**INFORME DE HITO DE CONTROL
N° 023-2023-OCI/0661-SCC**

**“REEMPLAZO DE 16 PUENTES UBICADOS EN LOS
CORREDORES VIALES NACIONALES RUTA: 1S: TRAMO
ICA – DV. QUILCA – REPARTICION, RUTA 1SD: TRAMO LOS
CERILLOS – ISLAY – MOLLENDO – ILO – EL POZO, RUTA
PE 38: TRAMO TACNA – TARATA”**

**HITO DE CONTROL N° 8: AVANCE DE EJECUCIÓN DE
OBRA**

**PERÍODO DE EVALUACIÓN:
DEL 4 AL 24 DE MAYO DE 2023**

PUENTE RÍO GRANDE PLANO DE VISTA GENERAL - PCS-3B-EST-02/18

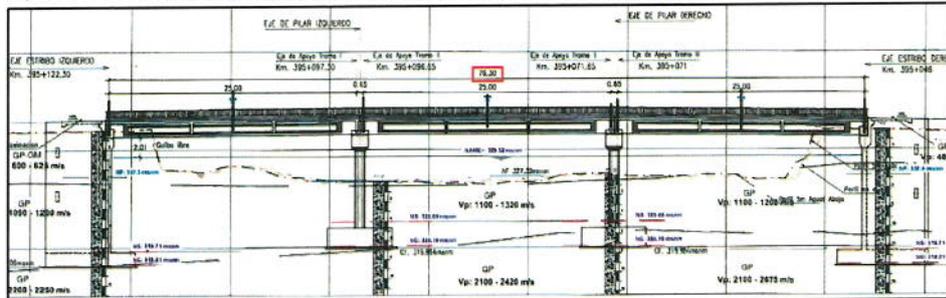
Comentario: Se observó en los módulos interiores del muro new jersey (aguas arriba), fisuras transversales; asimismo, se observó a lo largo del muro, acabados deficientes y con presencia de porosidades. Por otro lado, se observó que, L=76,895m, la cual difiere en -5mm, de acuerdo a los planos "PCS-3B-EST-02/18" y "PCS-3B-EST-03/18" en las que indica L=76,90m.

Comentario: Se observó que la vereda aguas abajo en la parte central presenta fisuras transversales y longitudinales, y la vereda del margen izquierdo se encuentra desnivelado en 1,50cm de la vereda del margen derecho. Por otro lado, en las dimensiones de la vereda y sardinel, se observó L=76,895m (aguas arriba) y L=76,897m (aguas abajo), las cuales difieren en -5mm y -3mm, respectivamente, de acuerdo a los planos "PCS-3B-EST-02/18" y "PCS-3B-EST-03/18" en las que indica L=76,90m.

PUENTE PALPA PLANO DE VISTA GENERAL - PCS-3C-EST-02/15

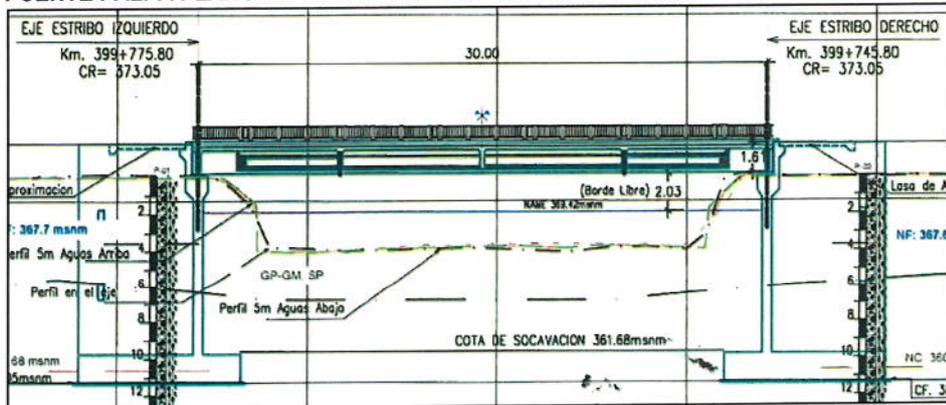
Comentario: Se observó en los módulos interiores del muro new jersey, fisuras transversales. Por otro lado, se observó a lo largo del muro new jersey (aguas arriba y aguas abajo), acabado deficiente, presencia de porosidades. Se observó que, muro new jersey (aguas arriba), L=30,572m (aguas arriba) y L=30,579m (aguas abajo), la cual difieren en -2,8cm y -2,1cm, respectivamente, de acuerdo a los planos "PCS-3C-ETC-02/15" y "PCS-3C-ETC-03/15" en las que indica L=30,60m.

Comentario: Se observó que la vereda, aguas arriba y abajo, tiene L=30,572m (aguas arriba) y L=30,579m (aguas abajo), las cuales difieren en -2,8cm y -2,1cm, respectivamente, de acuerdo a los planos "PCS-3C-ETC-02/15" y "PCS-3C-ETC-03/15" en las que indica L=30,60m. Asimismo, se observó que el acero de los sardineles se encuentra oxidado y deteriorado, aguas arriba y abajo, y L=30,572m (aguas arriba) y L=30,579m (aguas abajo), las cuales difieren en -2,8cm y -2,1cm, respectivamente, de acuerdo a los planos "PCS-3C-ETC-02/15" y "PCS-3C-ETC-03/15" en las que indica L=30,60m.

PUENTE VISCAS PLANO DE VISTA GENERAL - PCS-3D-EST-02/19

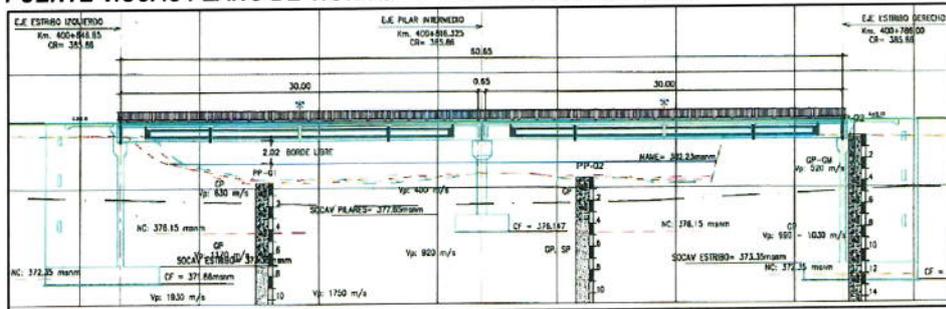
Descripción: Se observó que el borde de la losa en la junta de dilatación tiene espesor (losa) de 18cm, lo cual difiere en -2cm, con el plano "PCS-3D-EST-10/19" que establece como espesor de losa 20cm. Por otro lado, se observó que L=61,24m, la cual difiere en -1cm, de acuerdo a los planos "PCS-3D-EST-02/19" y "PCS-3D-EST-03/19" en las que indica L=61,25m.

Comentario: Se observó que la vereda, aguas arriba y abajo, tiene L=61,24m, las cuales difieren en -1cm, de acuerdo a los planos "PCS-3D-EST-02/19" y "PCS-3D-EST-03/19" en las que indica L=61,25m. Asimismo, se observó que el acero de los sardineles se encuentra oxidado y deteriorado, aguas arriba y abajo, y tiene L=61,24m, las cuales difieren en -1cm, de acuerdo a los planos "PCS-3D-EST-02/19" y "PCS-3D-EST-03/19" en las que indica L=61,25m.

PUENTE S/N 441+680 VISTA GENERAL - PCS-3F-EST-02/07

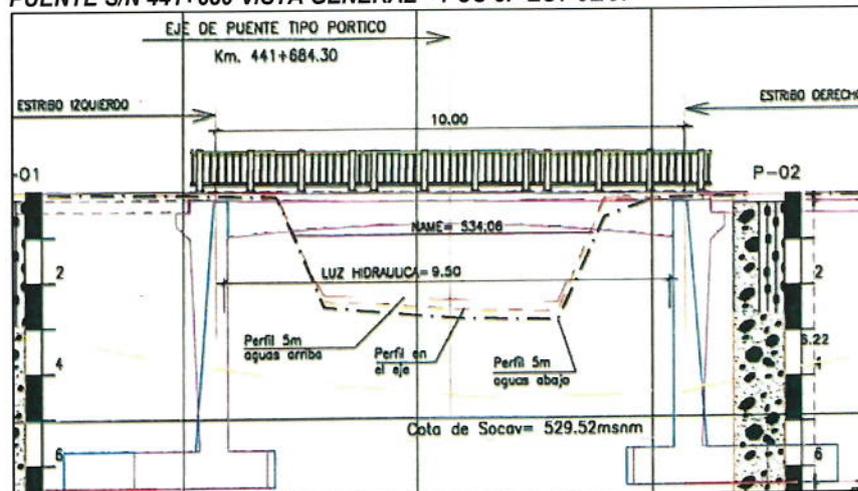
Descripción: Se observó en la cara interior del tablero y el cuerpo del pórtico con acabado deficiente (visualización de las uniones de los encofrados). Por otro lado, se observó en la losa $L=11,085m$ (aguas arriba) y $L=11,09m$ (aguas abajo), la cual difieren en $-1,5cm$ y $-1cm$, respectivamente, de acuerdo al plano "PCS-3F-EST-03/07" en las que indica $L=11,10m$.

PUENTE S/N 441+680 ENCOFRADO DE PORTICO – PCS-3F-EST-03/07

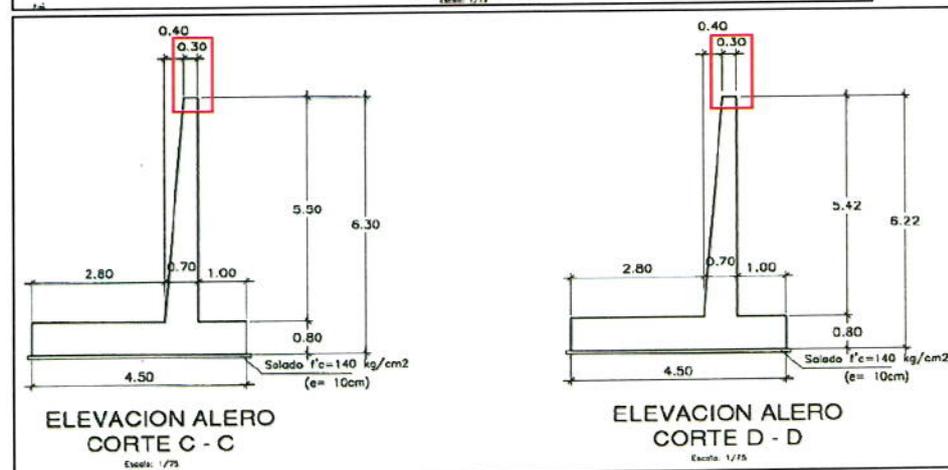
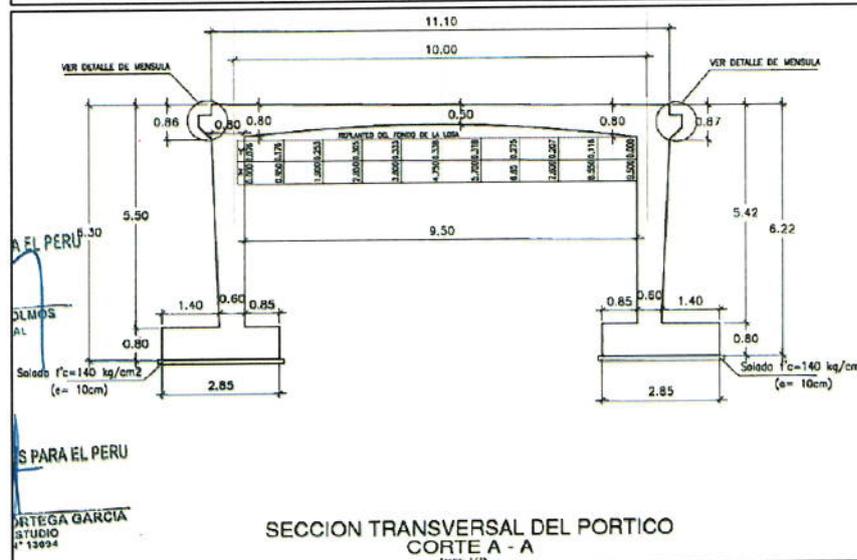
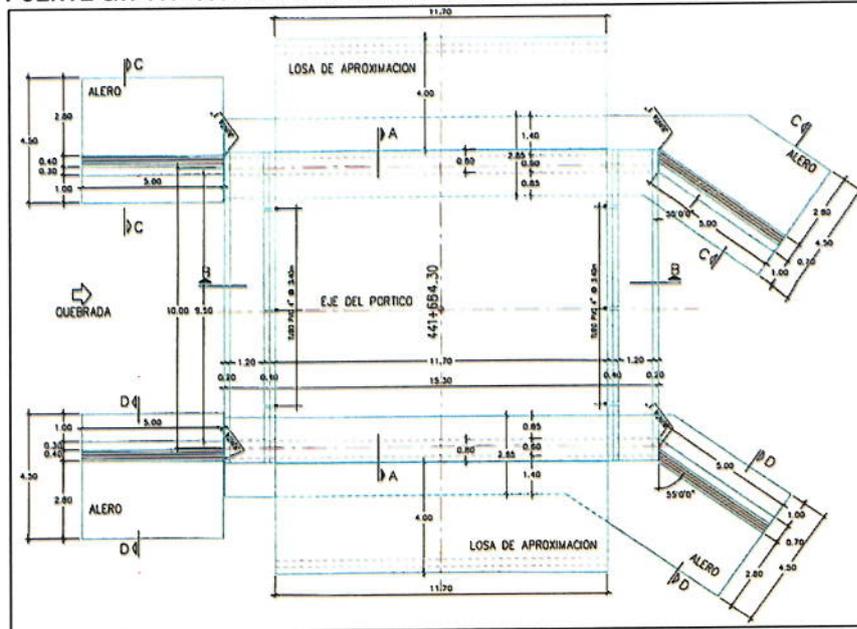
Comentario: Se observó en los aleros (margen derecho e izquierdo), aguas arriba, con acabado deficiente (visualización de las uniones de los encofrados); asimismo, se observó desprendimiento de borde en el alero del pórtico (margen izquierdo), entre el cuerpo y alero del pórtico. Por otro lado, se observó que el ancho (parte superior) del alero del pórtico es de $29,50cm$, las cuales difieren en $-0,05cm$, de acuerdo al plano PCS-3F-EST-03/07 en la que indica ancho de $30,00cm$.

Comentario: Se observó en el alero (margen derecho) aguas abajo, con acabado deficiente (visualización de las uniones de los encofrados); asimismo, se observó desprendimiento de borde en el alero del pórtico, entre el cuerpo y alero del pórtico. Por otro lado, se observó que el ancho (parte superior) del alero del pórtico es de $29,50cm$, las cuales difieren en $-0,05cm$, de acuerdo al plano PCS-3F-EST-03/07 en la que indica ancho de $30,00cm$.

Comentario: Se observó en el alero (margen izquierdo) aguas abajo, con acabado deficiente (visualización de las uniones de los encofrados); asimismo, se observó cangrejera, que solo fue recubierto superficialmente, y fisuras transversales. Por otro lado, se observó que el ancho (parte superior) del alero del pórtico es de 29,50cm, las cuales difieren en -0,05cm, de acuerdo al plano PCS-3F-EST-03/07 en la que indica ancho de 30,00cm.

Comentario: Se observó en el muro new jersey aguas abajo, un (1) módulo interior con presencia de porosidades profundas en la cara lateral, y en los módulos interiores con desniveles, tanta en la cara delantera como posterior. Por otro lado, se observó L=11,085m (aguas arriba) y L=11,09m (aguas abajo), la cual difieren en -1,5cm y -1cm, respectivamente, de acuerdo al plano "PCS-3F-EST-03/07" en la que indica L=11,10m.
